令和8年度こまき巡回バス再編に係るルート(案)の一部修正について

(1) 7桃花台線

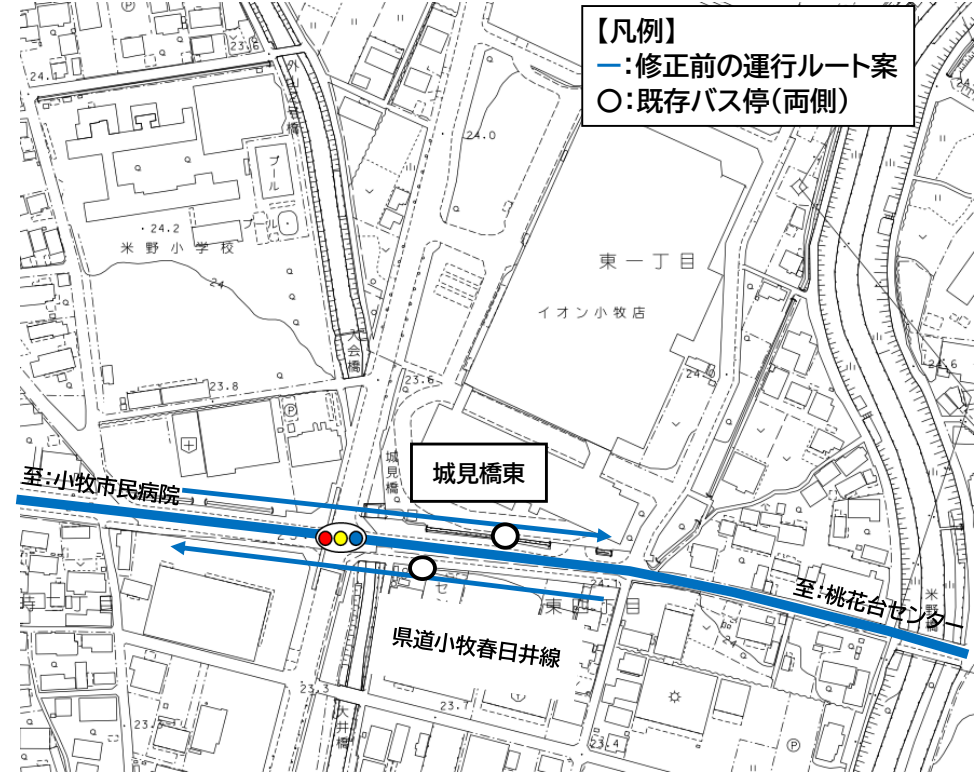
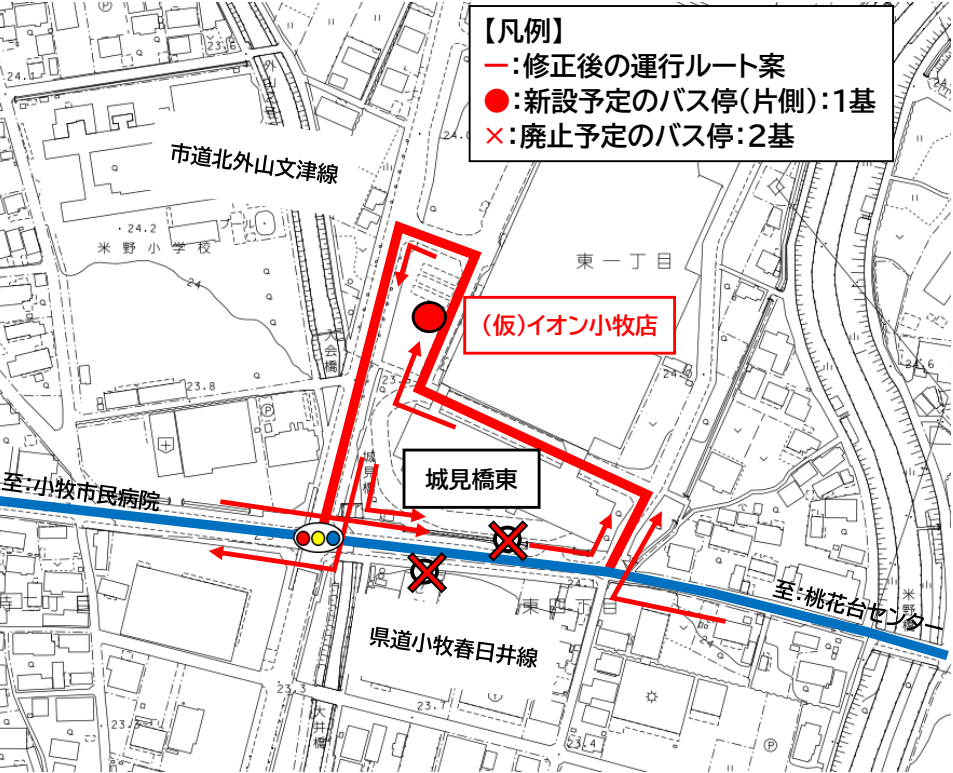
- 【修正案】
7桃花台線をイオン小牧店へ乗り入れる
- ①1便当たりの運行時間 ※カッコ内は修正前からの変更
7桃花台線-13野口大山線:約77分(+2分)
13野口大山線-7桃花台線:約75分(+2分)
- ②路線あたりの運転手数
変更なし
- ③運行時間帯
変更なし
- ④運行便数
変更なし
- ⑤停車バス停数
変更なし
- 【メリット】
・イオン小牧店利用者の利便性が向上する。
- 【デメリット】
・なし

(2) H5春日寺線

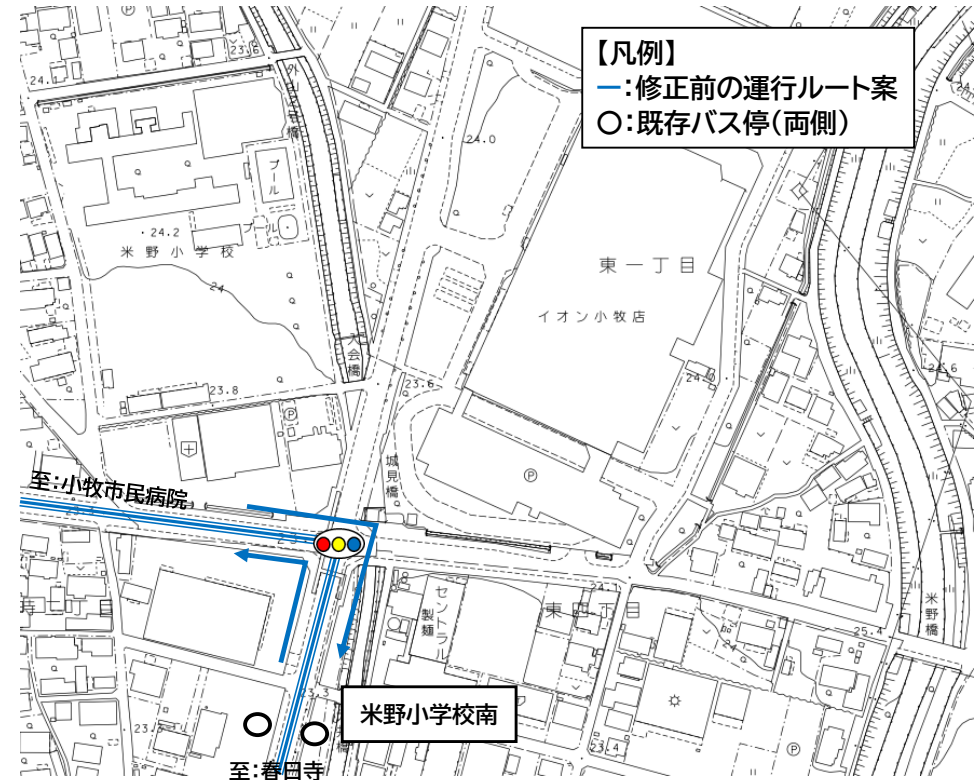
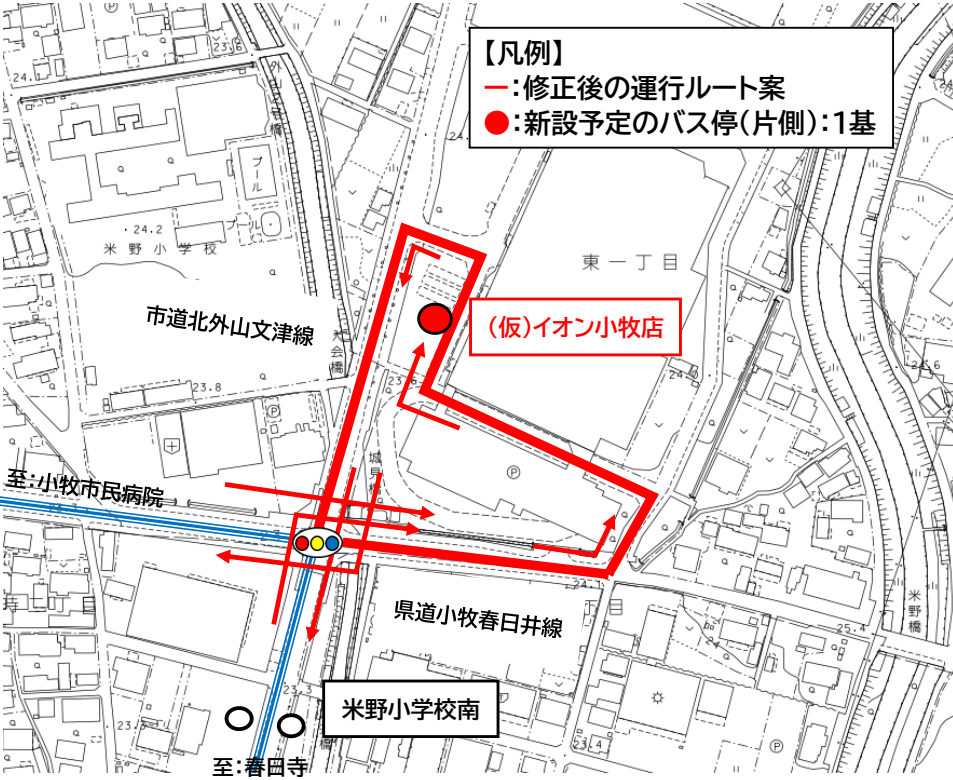
- 【修正案】
H5春日寺線をイオン小牧店へ乗り入れる
- ①1便当たりの運行時間 ※カッコ内は修正前からの変更
約62分(+3分)
- ②路線あたりの運転手数
変更なし
- ③運行時間帯
変更なし
- ④運行便数
変更なし
- ⑤停車バス停数 ※カッコ内は修正前からの変更
約40箇所(+2箇所)
- 【メリット】
・イオン小牧店利用者の利便性が向上する。
- 【デメリット】
・なし
